Parecer da Comissão de Avaliação

Subestação de Alcochete 400 / 60 kV e linhas de ligação associadas

Projeto de Execução

(AIA2855)

Fig. 4 - Localização prevista para os estaleiros de construção da subestação. [fonte: adaptado do PAA da Subestação]

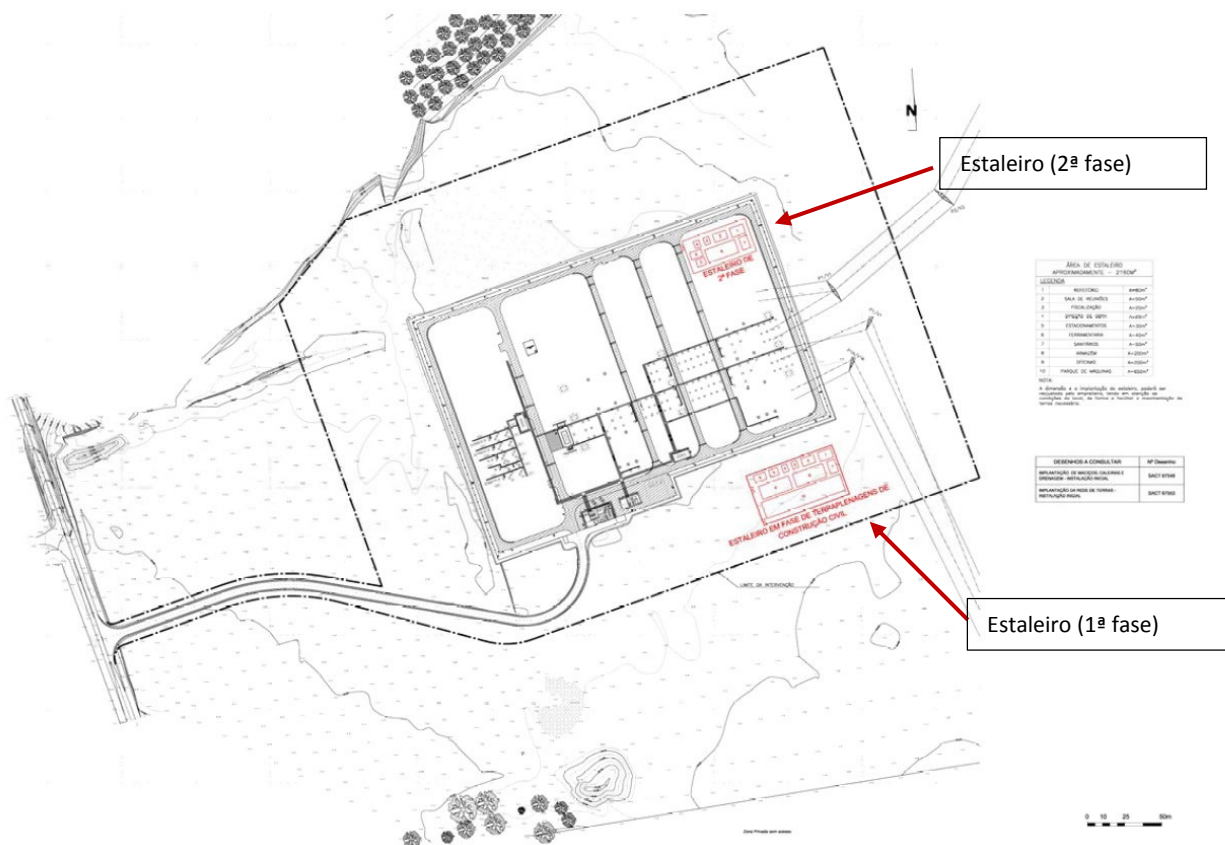
Embora tivesse sido solicitada pela CA a identificação das áreas dos estaleiros inerentes às linhas (respetiva avaliação de impactes sobre os diferentes fatores ambientais e identificação de medidas de minimização) foi apenas referido que a REN, S.A. possui um conjunto de procedimentos ambientais “que permitem uma seleção criteriosa da localização, em conformidade com os dispositivos legais em vigor, dos estaleiros de apoio à obra, nomeadamente através da implementação do Plano de Acompanhamento Ambiental (PAA) da obra (...) pretende

Fig. 5 - Acessos à Obra (Fonte: Elementos Adicionais)

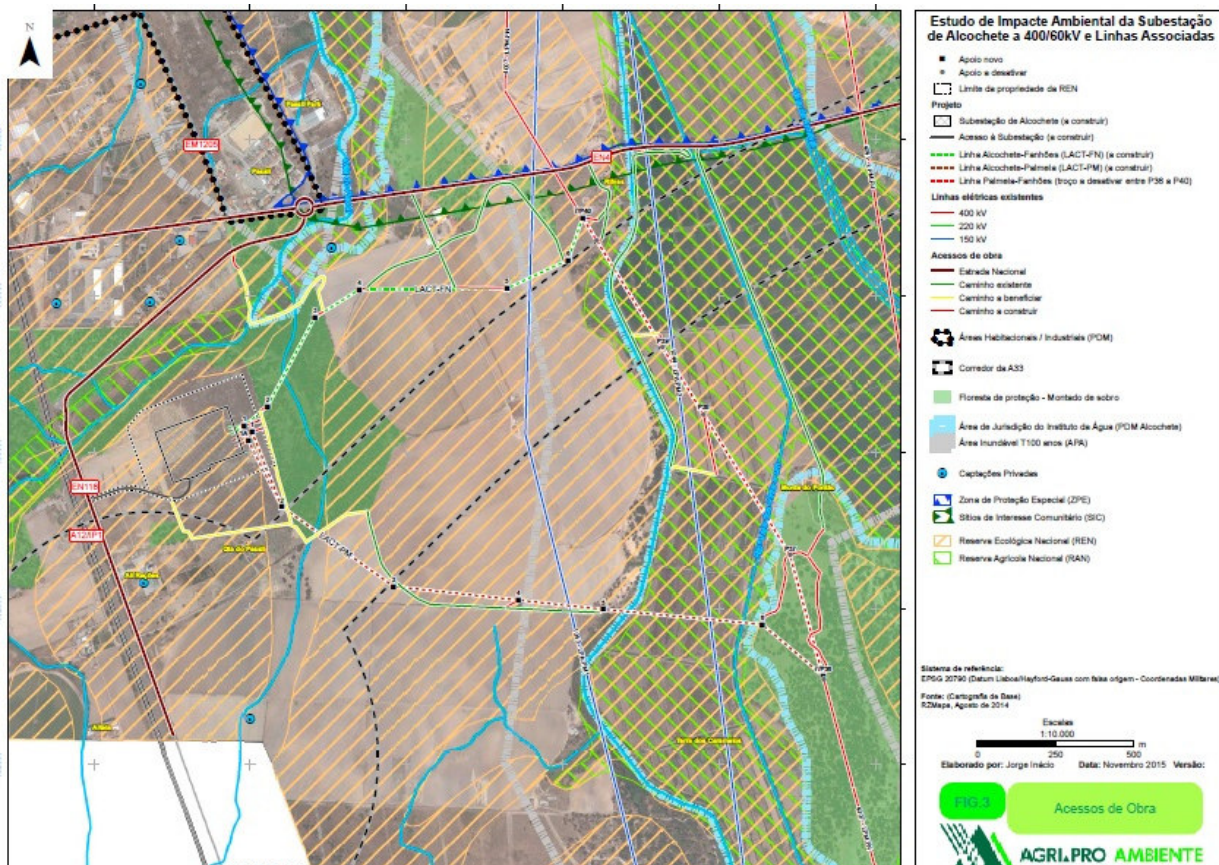
A largura de um acesso será de aproximadamente 4 metros de forma a possibilitar a passagem de guias para a montagem e desmontagem dos apoios.

Fig. 8 - Resumo dos resultados das simulações acústicas [adaptado do Estudo de Condicionamento Acústico]

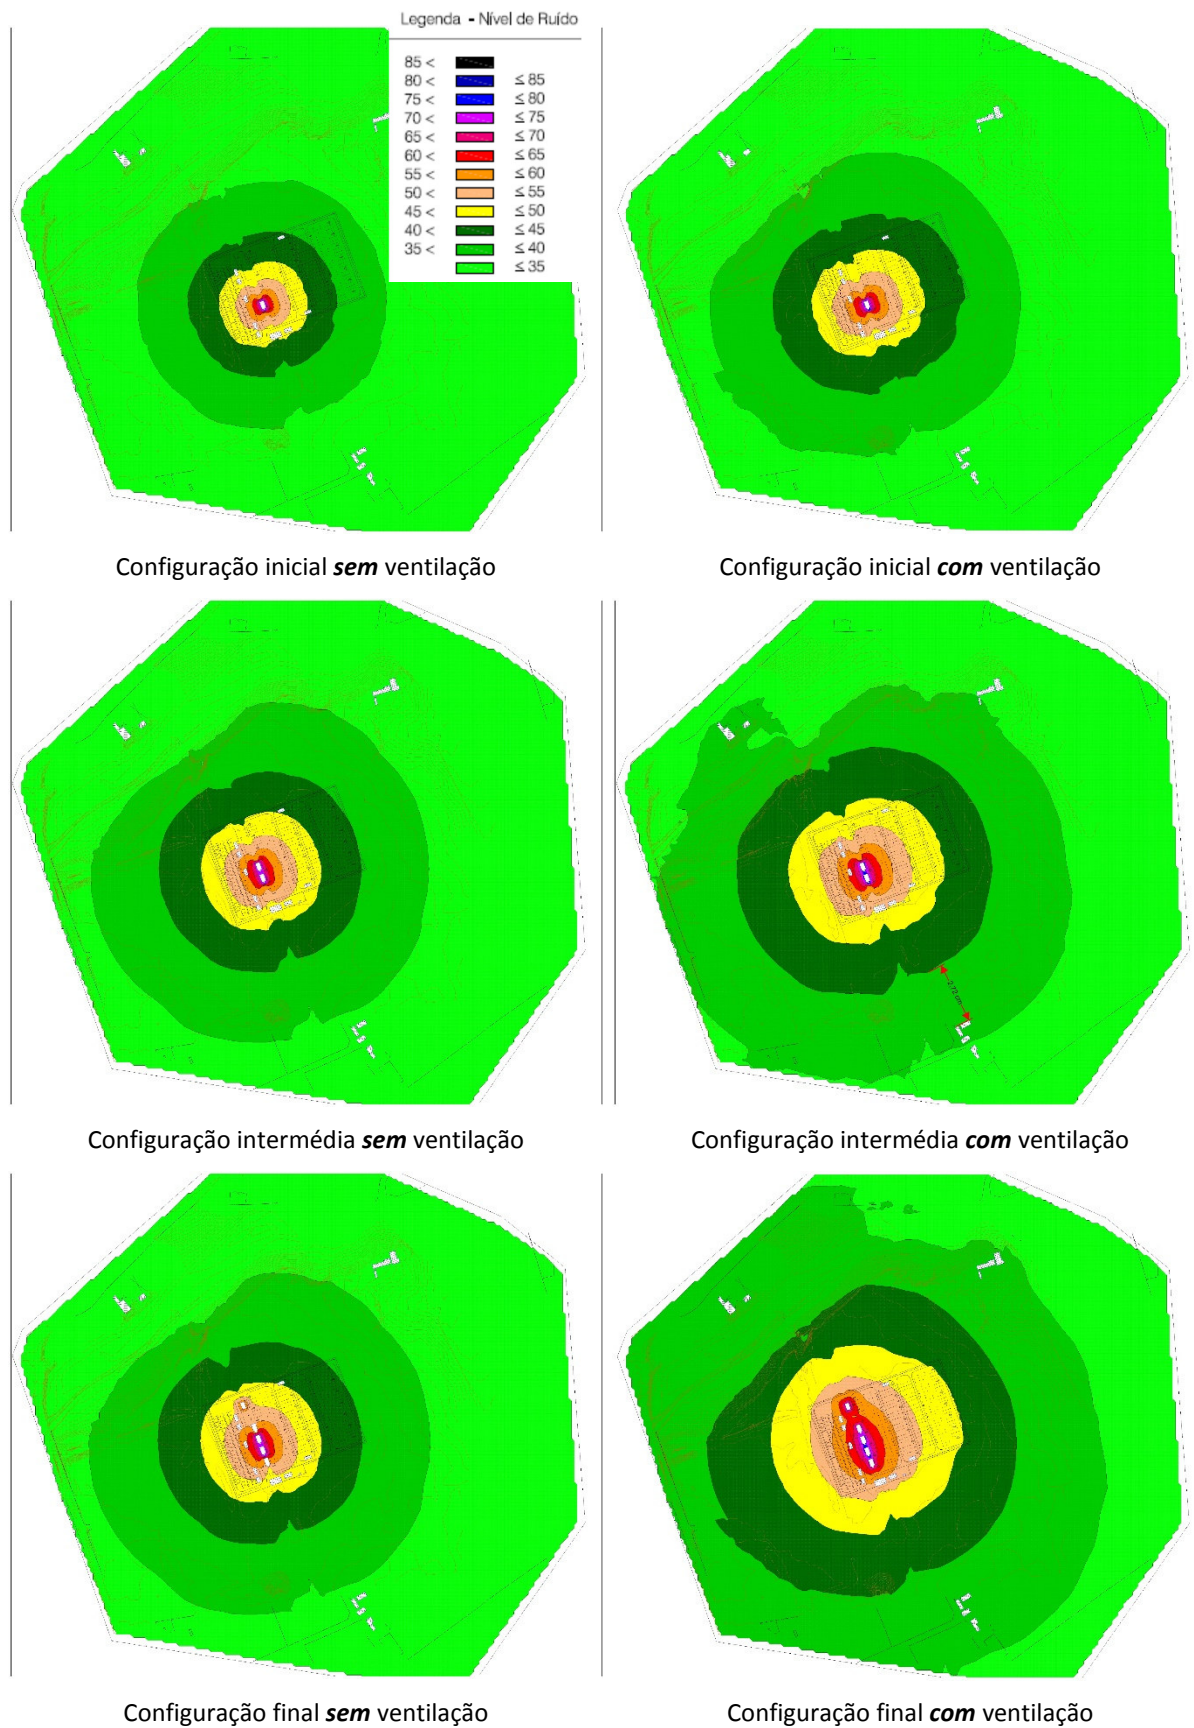
Dessa avaliação resultaram os mapas apresentados na Fig. 8 e os resultados numéricos que constam do Quadro 7, onde se pode constatar que o *Critério de Incomodidade* é satisfeito, quando se considera apenas o efeito da subestação.
